ELEKTRISCHE INSTALLATIES OP LAAGSPANNING EN OP ZEER LAGE SPANNING (Boek 1 - KB 08/09/2019)

Plaats controle:	Rootstraat 33 bus a, 3080 DUISBURG		
EAN-code installatie:	541448820055204383		
Tarief teller(s):	Slimme (digitale) meter		
Nummer teller(s):	1SAG3100580485	DNB:	Fluvius
Index teller(s):	5583/4936/0/0	Type lokaal:	Halfopen woning
Type installatie:	Wooneenheid

Overeenkomstig de voorschriften van Boek 1 – Installaties op laagspanning en op zeer lage spanning – Interne procedure QPRO/ELE/001			
Type controle:	Controlebezoek verkoop oude huishoudelijke installatie (8.4.2)		
Datum uitvoering:	☒ Vóór 01/10/1981	☐ Na 01/10/1981 en vóór 01/06/2020	☐ Na 01/06/2020
Nota's:	Zie rubriek "VASTSTELLINGEN - Opmerkingen"		
Afwijkingen (Deel 8):	Toegepast		
Herkeuring op verslag:	/

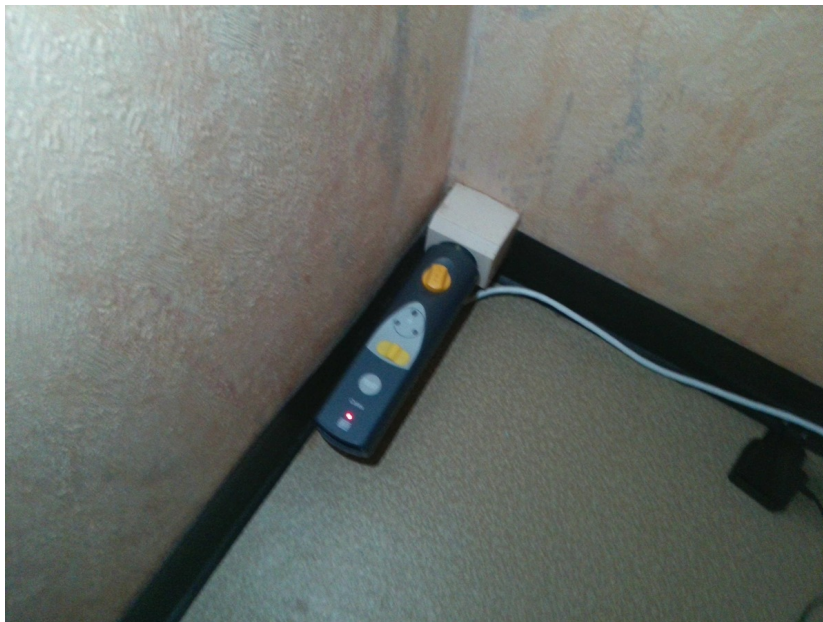
• De differentieelstroominrichting is niet geplaatst in het begin van de installatie. (Boek 1, Onderafdeling 4.2.4.3. (b))
Niet alle (eind)stroombanen in de installatie worden beveiligd door de differentieelstroominrichting. (Boek 1, Onderafdeling 4.2.4.3. (b))
Uitleg: foto in bijlage bord 1
